התוכן	מס' החלטה
תא/תעא/3419 - תכנית עיצוב "מתחם ניבה"	05/08/2020
דיון בעיצוב ארכיטקטוני (2)	5 - - '20-0014

תעא/3419 תכנית עיצוב ופיתוח אדריכלי 'ניבה' – דיון חוזר

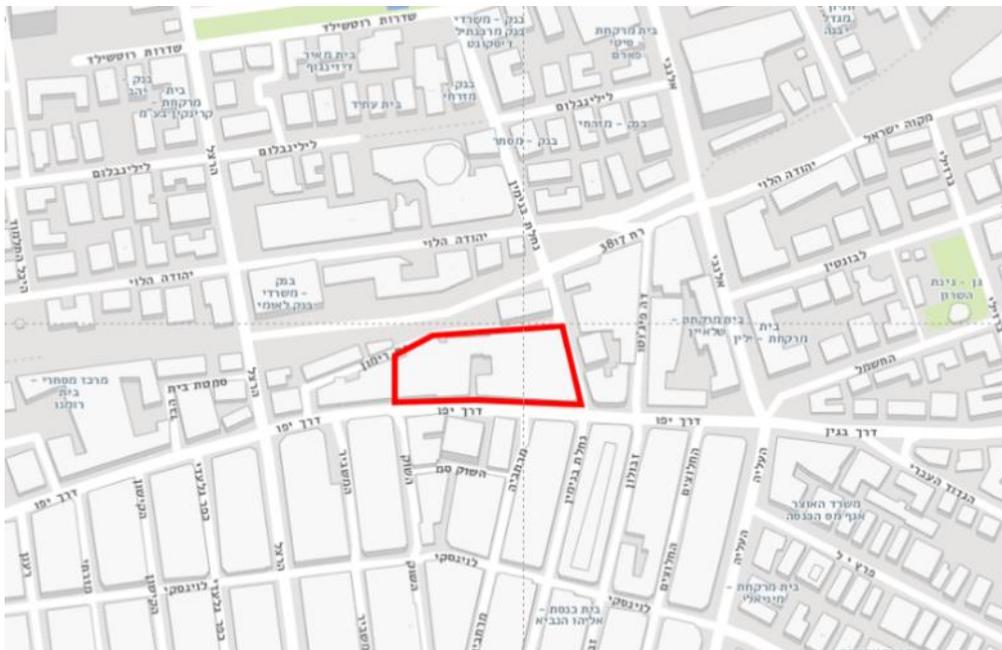
לא לאשר את תוכנית העיצוב במתכונה כפי שהיא כרגע, בין היתר ענין חיפוי הזכוכיות וזוויות במגדל כפי שהוצגו במצגת. על כן הועדה מבקשת לקבל חלופה עיצובית חדשה לכל הפרויקט.

מובאת לאישור הועדה חלופה עיצובית כמפורט -
 1. שינויים עיצוביים במגדל ובמסד הבנייה המרקמית:

2. שינויים בעיצוב מעטפת המגדל בעקבות בדיקות סינוור בוחק וחום. כמפורט להלן: בוצעה בדיקת סינוור ראשונית לשם הערכת ביצועי החזית והשפעתה על הסביבה הקרובה. הפרויקט נבחן בהתאם לספים הרלוונטיים במסמך "השפעת מבנים גבוהים על סביבתם (סנוור וקרירת שמש)", אפריל 2020 שהוגדר ע"י עיריית ת"א, ולהלן תוצאות הבדיקה:

- קריטריון בטיחות – עמידה מלאה בקריטריון.
 - קריטריון נוחות - עמידה מלאה בקריטריון עבור 2 מתוך 4 מהנקודות הנבחנות, כאשר ב-2 הנקודות החורגות מתקבל נתון פוטנציאלי לסנוור נמוך של עד כ-1.5% משעות השנה בלבד. עיצוב החזית משלב אלמנטים ארכיטקטוניים שנועדו להפחית את רמת הסנוור ופוטנציאל אי החום העירוני וביניהם:

- קומות מסד בעלות אחוז זיגוג נמוך והפחתה ניכרת ביחס חלון לקיר לעומת עיצוב קודם בכלל המגדל.
 - הוספת מרפסות בחזיתות המזרחית והמערבית המהוות הצללה חיצונית המפחיתה את הקרינה הישירה על האלמנטים הרפלקטיביים ובכך מפחיתה רפלקטיביות כלפי חוץ

- שימוש בזיגוג בעל רפלקטיביות נמוכה הנמוך מ-17%
3. הוספת מתחם א' בחלקו, כפי שמוגדר בתכנית הראשית תא/3419 לתחום תכנית העיצוב והפיתוח. המתחם כולל את החלקות 29,50,132,133 בגוש 6925:

צוות התכנון ואדריכל העיר ממליצים לאשר את תכנית העיצוב והפיתוח על פי העדכונים המפורטים לעיל, ולמילוי התנאים הבאים:

1. השלמת תאום פיתוח השטחים הפתוחים לרבות חיבור לפארק המסילה והרחובות הגובלים.
2. השלמת תאום לנושא חומרי גמר בחזיתות הבניינים.
3. אישור נספח תכנון בר קיימא במשרד אדריכל העיר.
4. השלמת תיאום השימוש הציבורי ומיקום השטחים הציבוריים.
5. תיאום ואישור עם אגף נכסים.
6. השלמת תיאומים לשביעות רצון צוות התכנון ואדריכל העיר.

חתך לרחוב דרך יפו- סימון קווי בניין

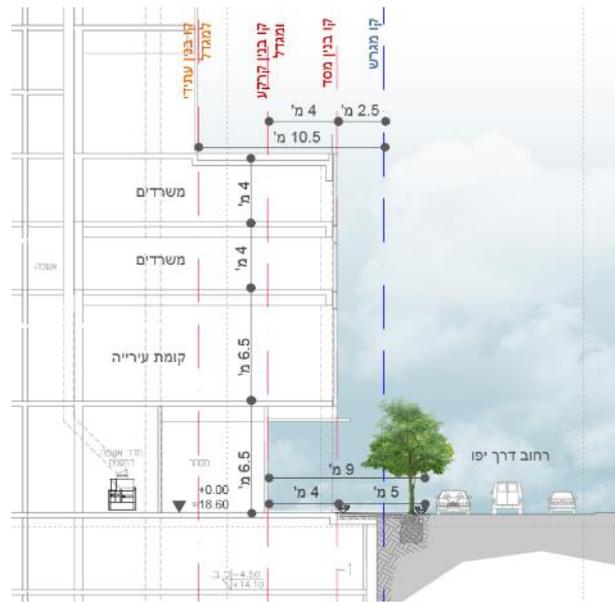
מיטל להבי : כמה מטרים הוסיפו לחתך הרחוב ?

מנדי : 2.5 מ' עד המבנה של הארכדה שמעבר לקו ואח"כ עוד 4 מטרים. כרגע אנחנו מתייחסים למדיניות הקיימת ולראות מה תחליטו במדיניות החדשה הקולונדה .

בקומת הקרקע: 2.5 מ', ובנוסף קולונדה בעומק 4 מ'. סה"כ 6.5 מ' בזיקת הנאה למעבר הציבור. בתוכנית העתידית תבוטל הקולונדה וזאת בהתאמה לעקרונות מדיניות מרחב המסילה. בנוסף, תישמר רצועה תת קרקעית למעבר תשתיות, בתחום זיקת ההנאה על דרך יפו, בעומק שלא יפחת מ- 2 מ'.

בקומות המסד: 2.5 מ'

- **בקומות שמעל המסד:** סה"כ 10.5 מ', כאשר המגדל יבנה בנסיגה של 8 מ' מדופן קומות המסד כלפי רחוב דרך יפו, וזאת בהתאמה למדיניות מרחב המסילה.
